**AVIS RELATIF À LA PROTECTION
CONTRE LES EVENTUELS EFFETS NOCIFS ET NUISANCES
PROVOQUÉS PAR LES RAYONNEMENTS NON IONISANTS
GÉNÉRÉS PAR DES ANTENNES ÉMETTRICES STATIONNAIRES**

Commune : LIEGE - Exploitant : PROXIMUS

Référence exploitant : 41LEP_02

Rapport n° 2614 / 2025

Figure 1 : Vue en plan des lieux de séjour et des points de contrôle

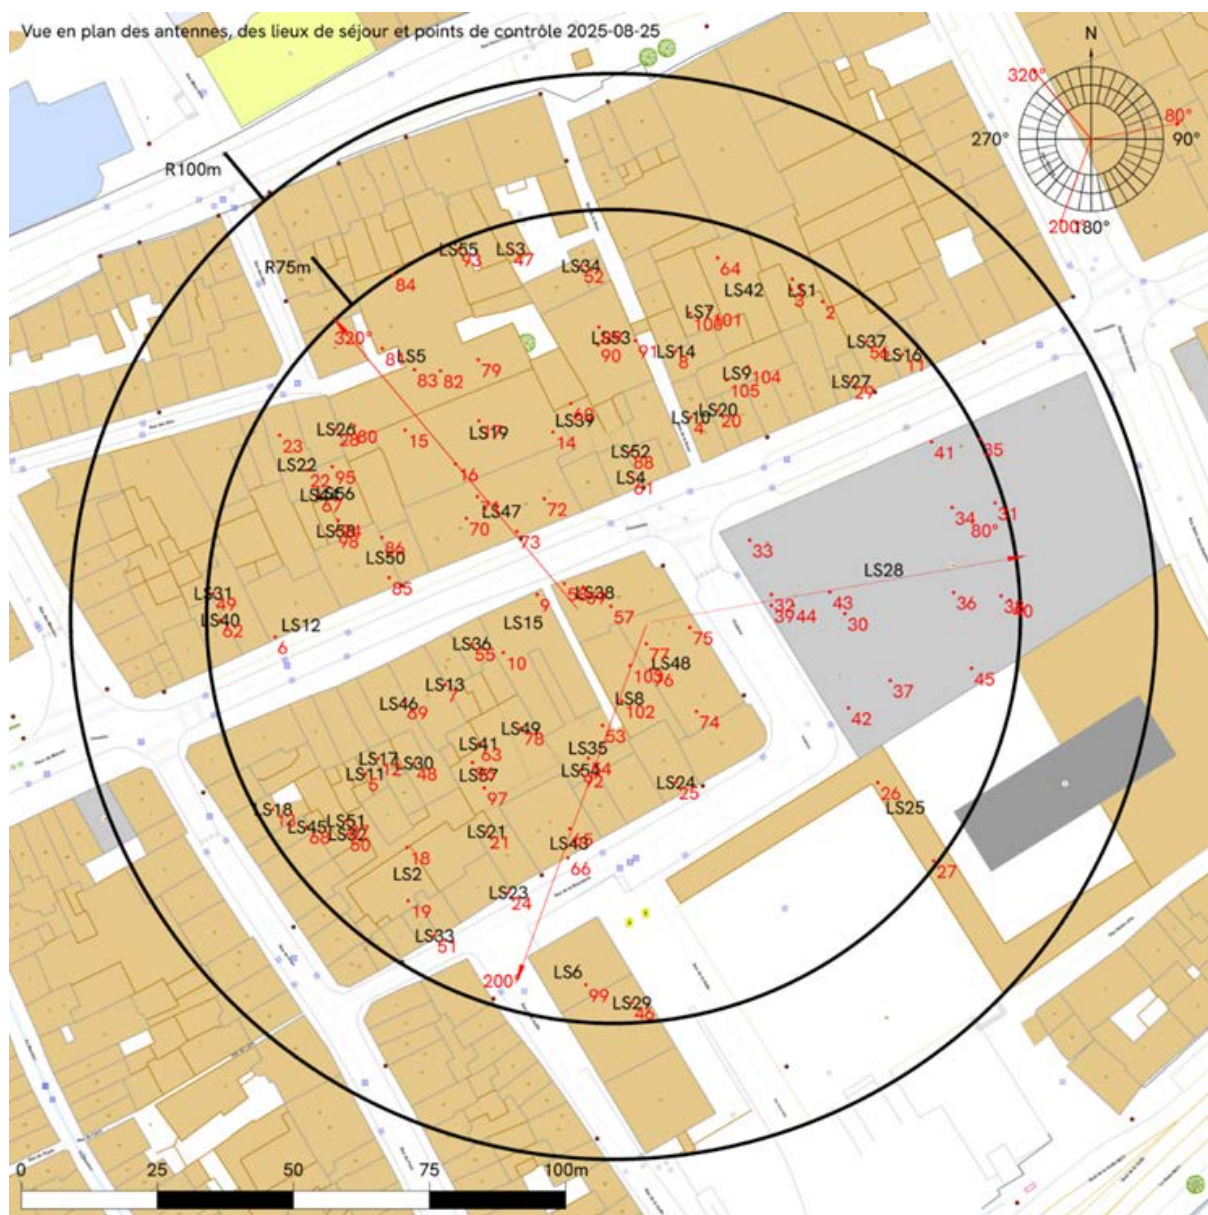
Les fréquences d'émission, la puissance rayonnée par chacune des antennes et leur gain permettent de déterminer le rayon de la zone à analyser. Tout dépassement de la limite par installation est exclu en dehors de cette zone. Le tableau 2 reprend les 35 LS² pour lesquels l'indice d'exposition est le plus élevé. Les différentes colonnes indiquent :

- le numéro du point de contrôle repris sur un des plans de la figure 1;
- le numéro du LS dans lequel se trouve le point de contrôle de la 1^{ère} colonne ;
- l'atténuation d'obstacle prise en compte pour le calcul de l'indice d'exposition dans le LS ;
- le résultat du calcul de l'indice d'exposition.

N° point de contrôle	LS	Atténuation (dB)	Indice d'exposition relatif à la limite par installation IE_i
66	LS43	3,0	0,997
65	LS43	3,0	0,979
36	LS28	3,0	0,895
30	LS28	3,0	0,874
22	LS22	3,0	0,850
43	LS28	3,0	0,849
34	LS28	3,0	0,802
38	LS28	3,0	0,761
23	LS22	3,0	0,736
40	LS28	3,0	0,736
37	LS28	3,0	0,733
45	LS28	3,0	0,717
31	LS28	3,0	0,701
41	LS28	3,0	0,632
44	LS28	3,0	0,615
42	LS28	3,0	0,603
35	LS28	3,0	0,571
86	LS50	3,0	0,527
28	LS26	3,0	0,493
74	LS48	3,0	0,409
32	LS28	3,0	0,401
85	LS50	3,0	0,400
55	LS36	3,0	0,393
39	LS28	3,0	0,386
21	LS21	3,0	0,373
81	LS5	3,0	0,365
7	LS13	3,0	0,359
67	LS44	3,0	0,358
84	LS5	3,0	0,349
83	LS5	3,0	0,348
80	LS5	3,0	0,339
82	LS5	3,0	0,329
33	LS28	3,0	0,323
93	LS55	3,0	0,323
69	LS46	3,0	0,321

En ce qui concerne les antennes de l'installation mentionnées dans le tableau 1, la distance maximale à laquelle la limite pourrait être atteinte, à l'extérieur, est égale à 94,0 m. S'il n'y a pas de LS à une distance inférieure, les antennes respectent forcément la limite d'immission.

Dans le cas des LS situés à l'intérieur des bâtiments, une atténuation d'obstacle est prise en compte et il en résulte que la distance maximale à laquelle la limite pourrait être atteinte se réduit à 68,6 m.

Figure 2 : Vue en plan des installations d'antennes dans un rayon de 300 mètres autour de l'installation faisant l'objet de la demande d'avis

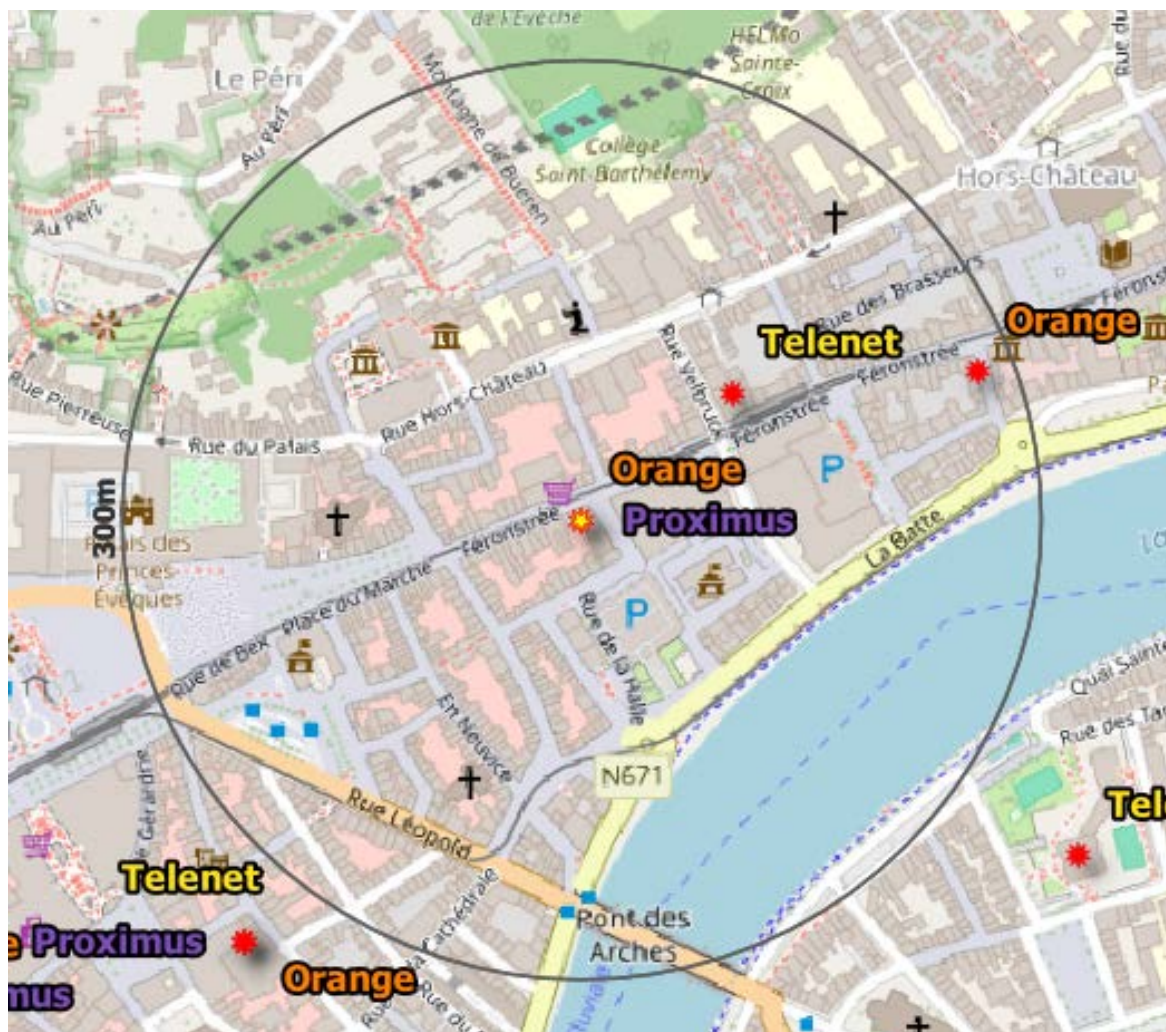
Le plan en projection verticale de la figure 2 indique la localisation des installations d'antennes émettrices stationnaires visées par le décret et situées dans un rayon de 300 mètres autour de l'installation référencée dans le paragraphe 2 et localisée au centre du cercle. Les données de localisation de ces antennes et les avis correspondant sont accessibles via le cadastre en ligne des antennes émettrices stationnaires⁸. Les installations prises en compte dans l'évaluation du respect de la limite cumulative sont les installations d'antennes émettrices déclarées en service par l'exploitant à la date du présent avis, à l'exception de l'installation référencée dans le paragraphe 2 et éventuellement d'autres installations ayant fait l'objet d'une demande d'avis à la même date et qui sont situées à l'intérieur de la zone de 300 mètres de rayon.

- il y a au plus 4 installations d'antennes émettrices stationnaires présentes dans la zone d'évaluation de 300 mètres de rayon représentée dans la figure 2, y inclus l'installation référencée dans le paragraphe 2 : la limite cumulative définie à l'article 4, §2 du décret est nécessairement respectée dans les lieux de séjour à l'intérieur de la zone d'évaluation de 300 mètres de rayon ;

- b) il y a exactement 5 installations d'antennes émettrices stationnaires présentes dans la zone d'évaluation de 300 mètres de rayon représentée dans la figure 2, y inclus l'installation référencée dans le paragraphe 2 et il existe, pour 3 ou 4 de ces installations, un avis attestant le respect de la limite abrogée de 3 V/m : la limite cumulative définie à l'article 4, §2 du décret est nécessairement respectée dans les lieux de séjour à l'intérieur de la zone d'évaluation de 300 mètres de rayon ;

- c) dans tous les autres cas, il a été vérifié que la limite cumulative définie à l'article 4, §2 du décret n'est pas dépassée dans les lieux de séjour sur base du nombre d'installations localisées dans la zone d'évaluation de 300 mètres de rayon représentée dans la figure 2, de leur localisation ainsi que des données inscrites dans la figure 1 et au paragraphe 4 du présent avis et dans les avis attestant le respect de la limite par installation ou de la limite abrogée de 3 V/m relatifs aux autres installations reprises dans la figure 2.

Compte tenu des considérations ci-dessus, il apparaît que l'intensité du rayonnement électromagnétique généré, dans les lieux de séjour situés dans un rayon de 300 mètres autour de l'installation référencée dans le paragraphe 2, par l'ensemble des antennes émettrices stationnaires de l'ensemble des exploitants du même site d'antennes émettrices stationnaires respecte la limite fixée à l'article 4, § 2 du décret.
